**2. Änderung des Flächennutzungsplans und Bebauungsplan Nr. 3 „Photovoltaikanlage Bargischow“ der Gemeinde Bargischow, Landkreis Vorpommern-Greifswald**  
(Posteingang: 03.07.2025; Entwurfsstand: 03/2025)  
hier: Landesplanerische Stellungnahme im Rahmen der Behördenbeteiligung gemäß § 4 Absatz 2 Baugesetzbuch

Vorhaben: Bebauungsplan Nr. 3 "Photovoltaikanlage Bargischow" der Gemeinde Bargischow  
hier: Beteiligung Träger öffentl. Belange nach § 4 Abs. 2 BauGB; HAZ. 3959-2023

### **Gesamtstellungnahme des Landkreises Vorpommern-Greifswald als Träger öffentlicher Belange gemäß § 4 Abs. 2 BauGB hier: Bebauungsplan Nr. 3 "Photovoltaikanlage Bargischow" der Gemeinde Bargischow**

Übersichtskarte der Waldflächen angrenzend Bebauungsplan Nr. 3 „Photovoltaikanlage Bargischow“  
der Gemeinde Bargischow

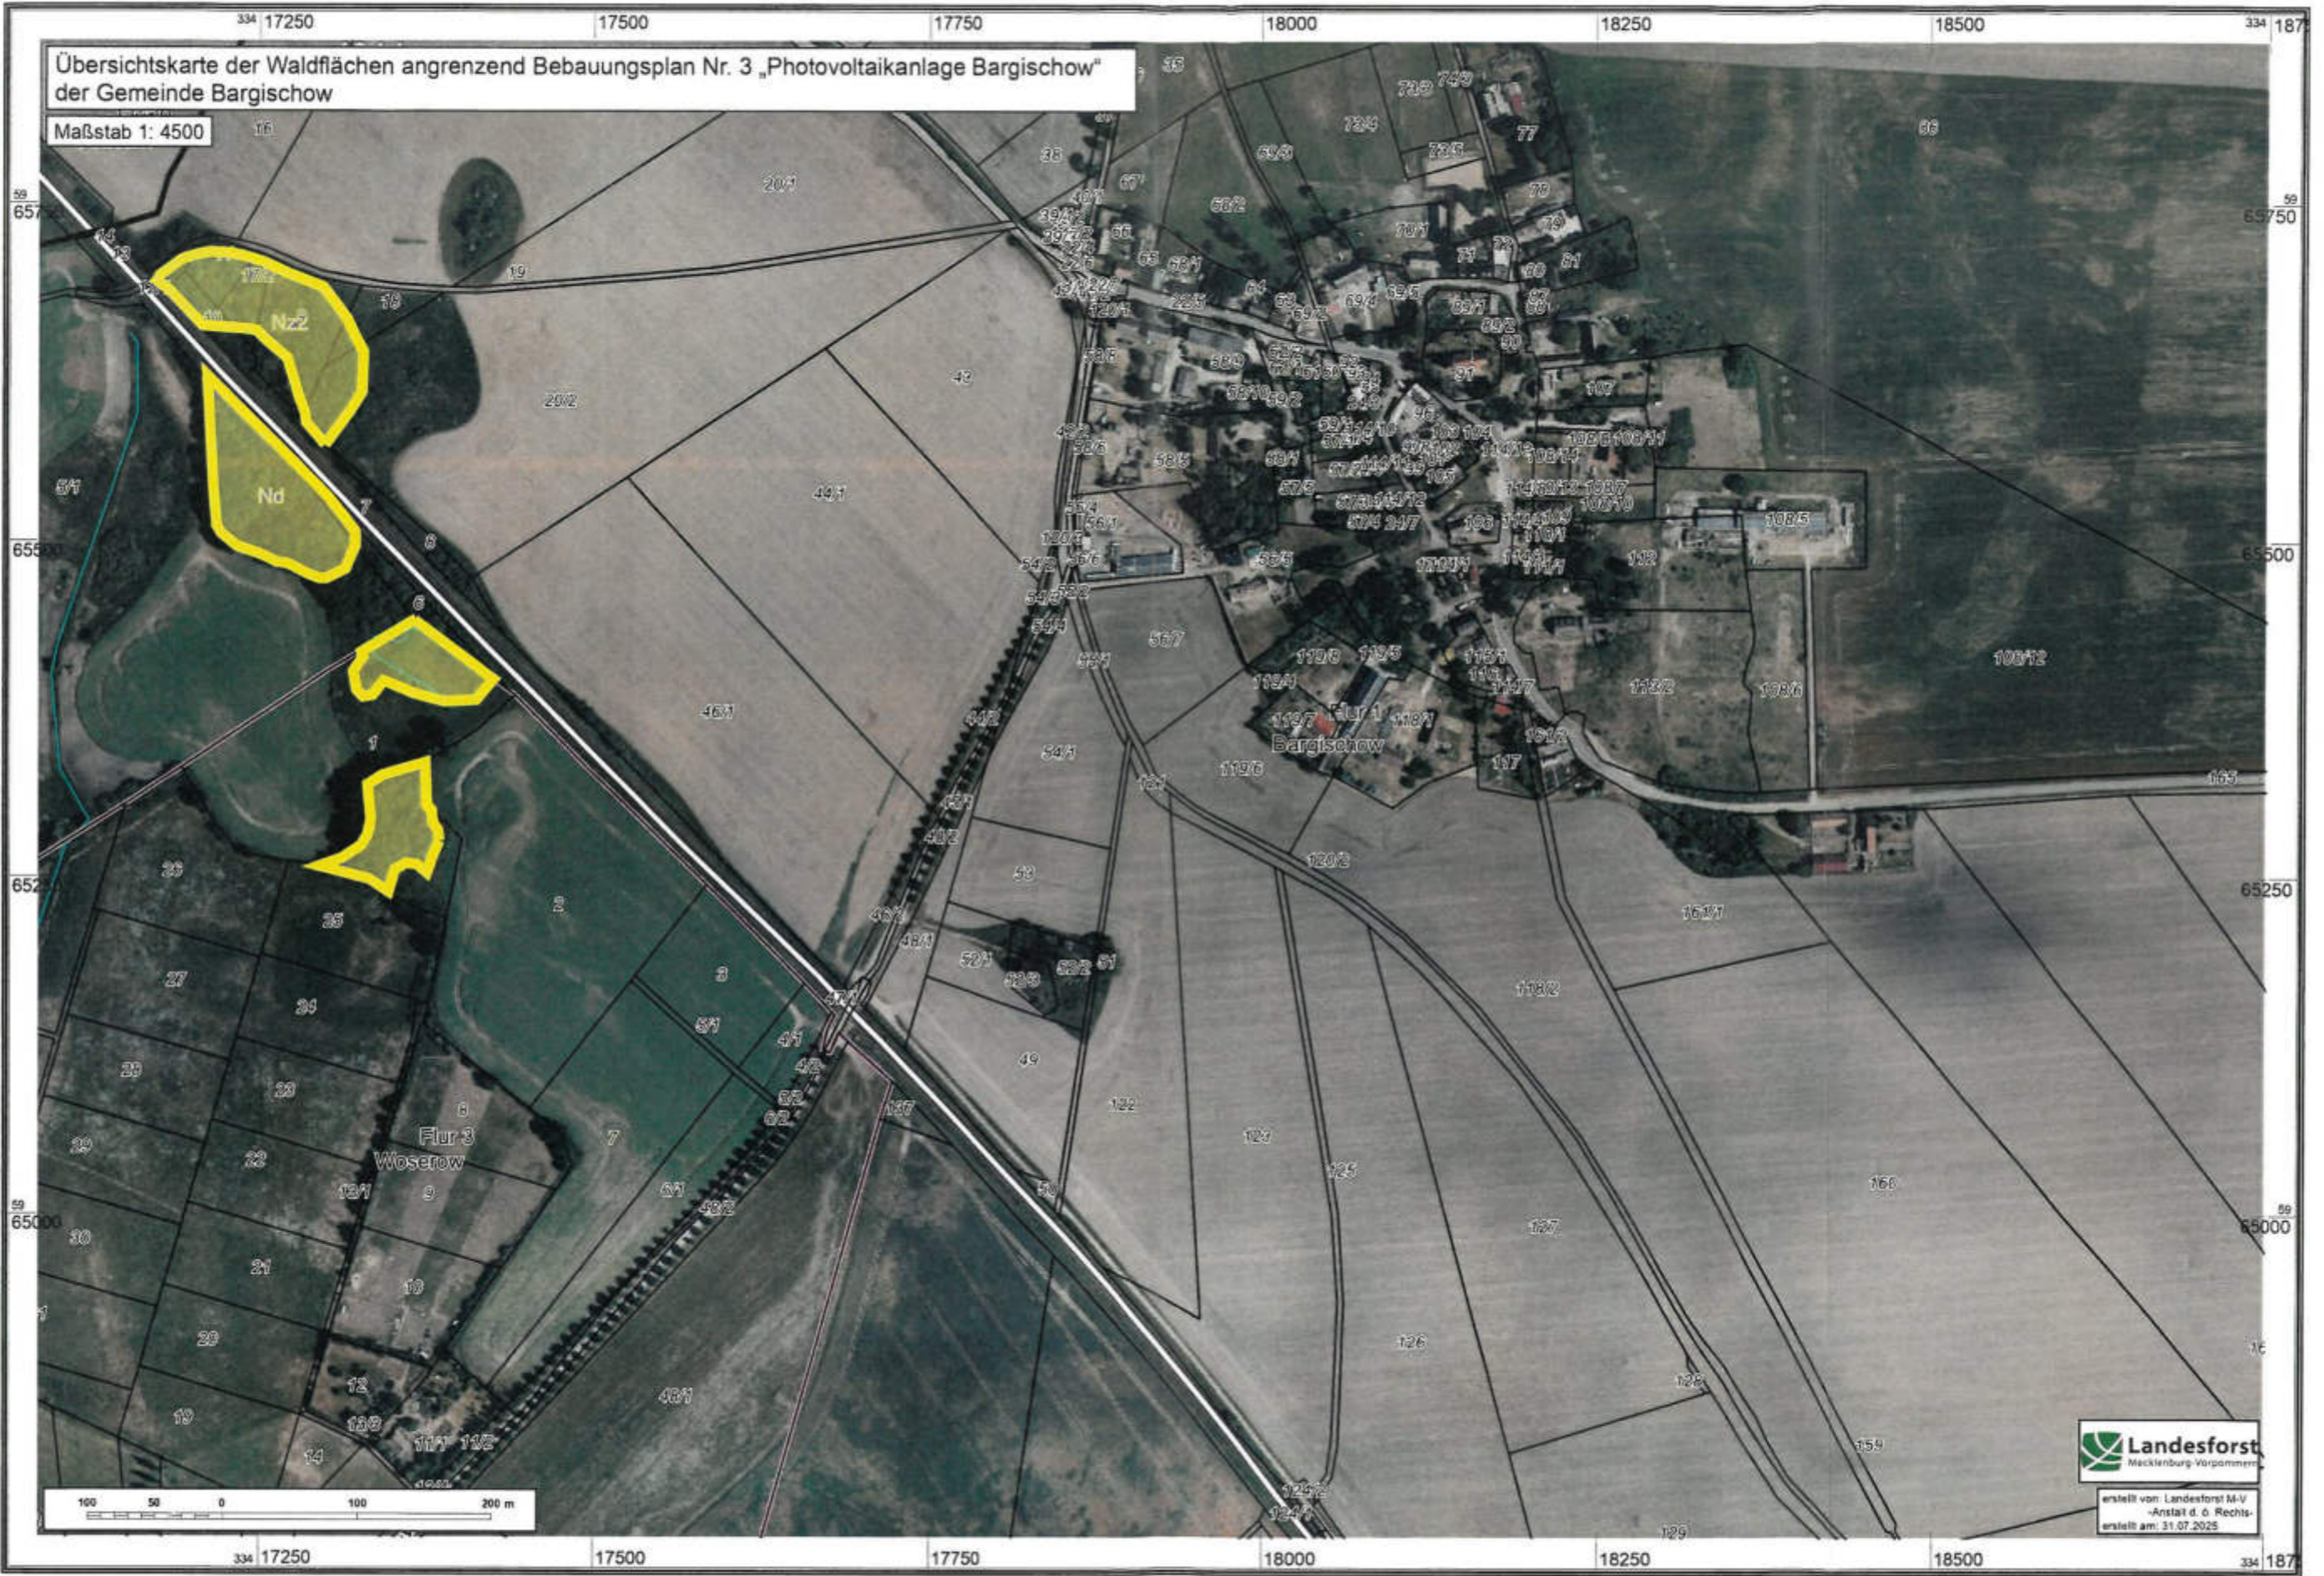
Der hier geplante Bebauungsplan hält den Waldabstand von 30 Metern **nicht** ein. Die Unterschreitung des Waldabstandes befindet sich im östlichen Teil des Plangebietes, genaueres hierzu entnehmen Sie bitte der anliegenden Übersichtskarte mit den an das Plangebiet angrenzenden Waldflächen.

Somit gibt es zum Bebauungsplan Nr. 3 „Photovoltaikanlage Bargischow“ der Gemeinde Bargischow am geplanten Standort von Seiten des Forstamtes Torgelow aus forsthoheitlicher und forstwirtschaftlicher Sicht grundsätzlich Bedenken und das begehrte Einvernehmen kann zum derzeitigen Stand der Entwurfsplanung nicht erklärt werden.
